Memorando Nro. GADDMQ-AZQ-DAJ-2023-1149-M

**ASUNTO:** Remite Informe Legal y Proyecto de Ordenanza - Modificatoria sección transversal calle E7C y otros (Pueblo Unido).

**Asunto:** MODIFICATORIA DE LA ORDENANZA No. 3370 DEL 26 DE NOVIEMBRE DE 2001, QUE APROBÓ EL PLANO DEL BARRIO PUEBLO UNIDO DE QUITO; REGULARIZACIÓN DEL TRAZADO VIAL DE LA CALLE "11" (E7C), DESDE LA ABS. 0+285.00 A LA ABS. 0+565.00; Y MODIFICATORIA DE LA ORDENANZA No. 3516 DEL 24 DE JUNIO DE 2004 Y ORDENANZA C-250 DEL 01 DE ABRIL DEL 2013.

**MODIFICATORIA DE LA ORDENANZA NRO. 3370 DE FECHA 26 DE NOVIEMBRE DE 2001, QUE APROBÓ EL PLANO DEL BARRIO PUEBLO UNIDO DE QUITO**

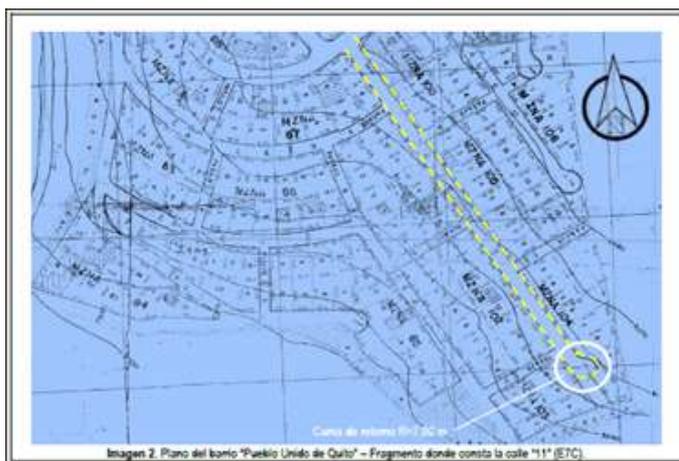
El Informe de Regulación Metropolitana No. 762125, informa en el apartado de observaciones, que: “(…) SECCIÓN DE CALLE “11” (E7C) DE ACUERDO A PLANO APROBADO DEL BARRIO “PUEBLO UNIDO DE QUITO” MEDIANTE ORDENANZA N° 3370 DE FECHA 26/NOV/2001. /

*Informe de Regulación Metropolitana No. 762121, informa en el apartado de observaciones, que: "SE INDICA QUE LA CALLE "11" (E7C) TERMINA EN CURVA DE RETORNO DE ACUERDO AL PLANO APROBADO DEL BARRIO; PERO EN SITIO ESTA VÍA SE ENCUENTRA APERTURADA SU CONTINUACIÓN HACIA EL BARRIO "NUEVOS HORIZONTES DEL SUR". / SOLICITAR AL DEPARTAMENTO DE TERRITORIO Y VIVIENDA DE LA ADMINISTRACIÓN ZONAL REGULARIZACIÓN VIAL. / (...)*

*Cabe recalcar que el plano del barrio "Pueblo Unido de Quito" se encuentra aprobado mediante Ordenanza Metropolitana N° 3370 de fecha 26 de noviembre de 2001; en el cual se detalla que la Calle "11" (E7C), debe cumplir con una sección transversal de vía de 8.00 metros; de los cuales 5.60 metros corresponden a calzada y 1.20 metros de aceras a cada lado.*

*Una vez realizada la revisión y verificación del trazado vial, se pudo constatar que, en sitio, la sección de la calle "11" (E7C) no cumple con la sección determinada en el plano del barrio "Pueblo Unido de Quito"; pues en efecto, el tramo de la vía que consta dentro del plano en mención, se encuentra adoquinado con una sección transversal de vía de 10.00 metros; de los cuales 7.00 metros corresponden a calzada y 1.50 metros de aceras a cada lado.*

Imagen 3. Plano del barrio "Nuevos Horizontes del Sur 1".

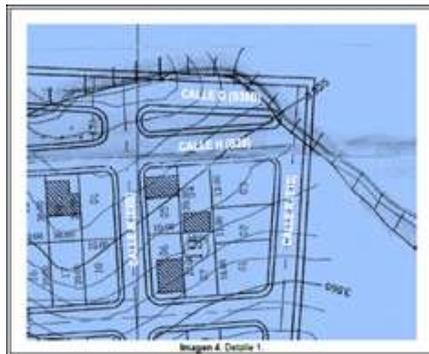
*De acuerdo al plano del Barrio Nuevos Horizontes del Sur 1, aprobado mediante Ordenanza 3516 de fecha 24 de junio de 2004; la calle “H” (S39), se proyecta con una sección transversal total de 11.00 metros junto a la cual se encuentra el parterre con una sección transversal variable, como se puede observar en la siguiente imagen.*

**CALLE H (S39)**

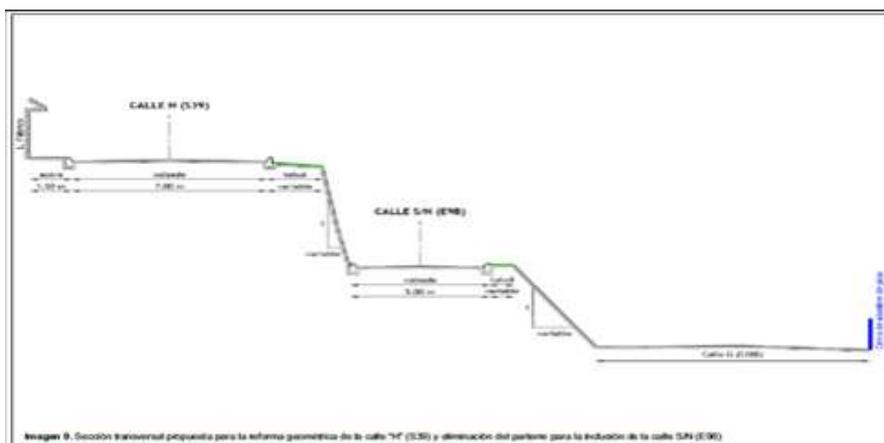
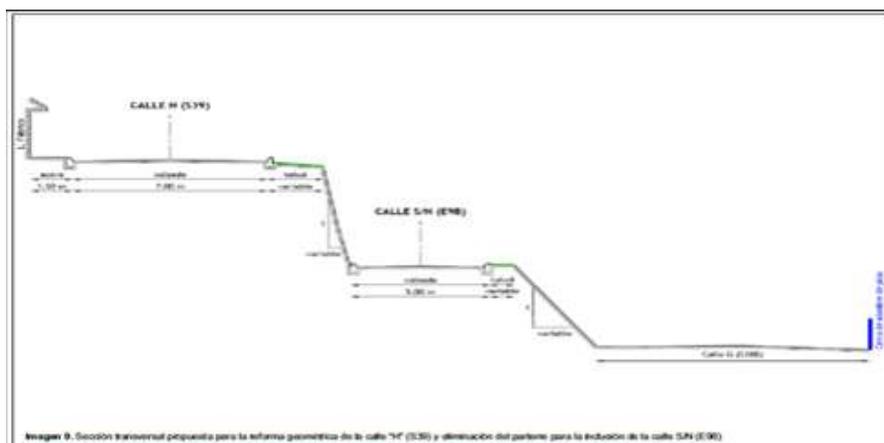
**c. SECCIÓN TRANSVERSAL PROPUESTA PARA LA REFORMA GEOMÉTRICA DE LA CALLE "H" (S39) y ELIMINACIÓN DEL PARTERRE PARA LA INCLUSIÓN DE LA CALLE S/N (E9B)**, de acuerdo a plano presentado.

La propuesta del trazado vial en este tramo contiene una reforma geométrica, comprendido entre las calles "R" (E10) y "M" (E9B). [desde la abscisa. 0+000.00 hasta la abscisa. 0+038.00], la cual permitirá la movilidad en los barrios "Pueblo Unido de Quito" y "Nuevos Horizontes del Sur 1".

Longitud total = 38.00 metros (tramo: abscisa 0+000.00, hasta abscisa 0+038.00).  
Sección transversal total: 5.00 metros  
Calzada: 5.00 metros.  
Acera: no tiene aceras.

Imagen 7. Sección para la modificación del trazado vial de la calle "11" (E7C).

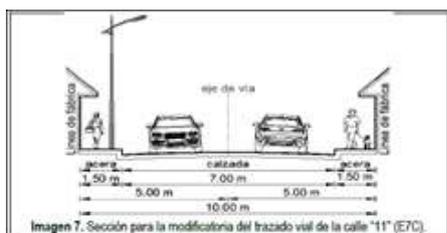
#### **a. SECCIÓN TRANSVERSAL PROPUESTA PARA LA MODIFICATORIA DE LA CALLE “11” (E7C)**, de acuerdo a plano presentado:

Imagen 8. Sección para la regularización del trazado vial de la calle "11" (E7C).

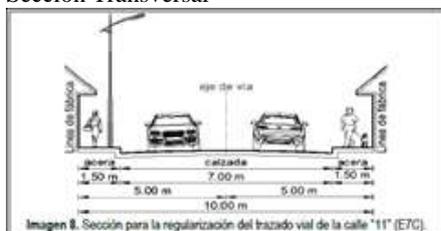
**b. SECCIÓN TRANSVERSAL PROPUESTA PARA LA REGULARIZACIÓN DE LA CALLE "11" (E7C), UBICADA EN EL BARRIO PUEBLO UNIDO DE QUITO**, de acuerdo a plano presentado:

Acera: 1.50 metros (2 aceras, una a cada lado de la vía)

**d. ELIMINACIÓN DE LA CURVA DE RETORNO UBICADA EN LA ABCISA 0+260.00**

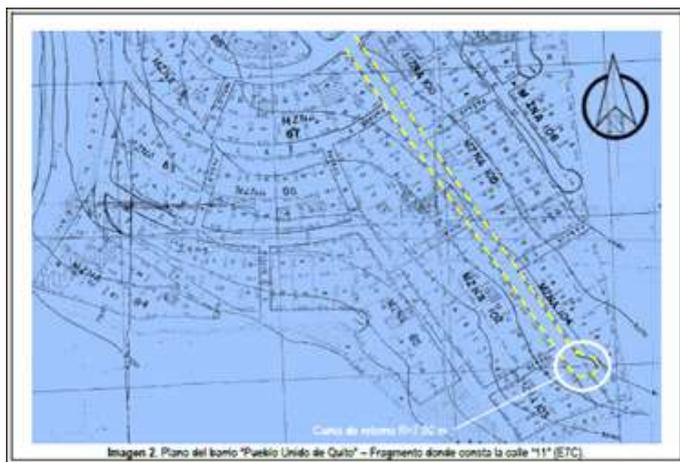
En el plano aprobado del barrio “Pueblo Unido de Quito”, en el extremo sur de la calle 11 (E7C) se encuentra implantada una curva de retorno, que se ubica aproximadamente en la abscisa 0+260,00; de acuerdo a la realidad física de la vía, la curva de retorno no existe, por lo que es necesario eliminar la curva de retorno que consta implantada en el trazado vial del plano del barrio “Pueblo Unido de Quito” para dar continuidad a la vía del trazado vial propuesto de la calle 11 (E7C).
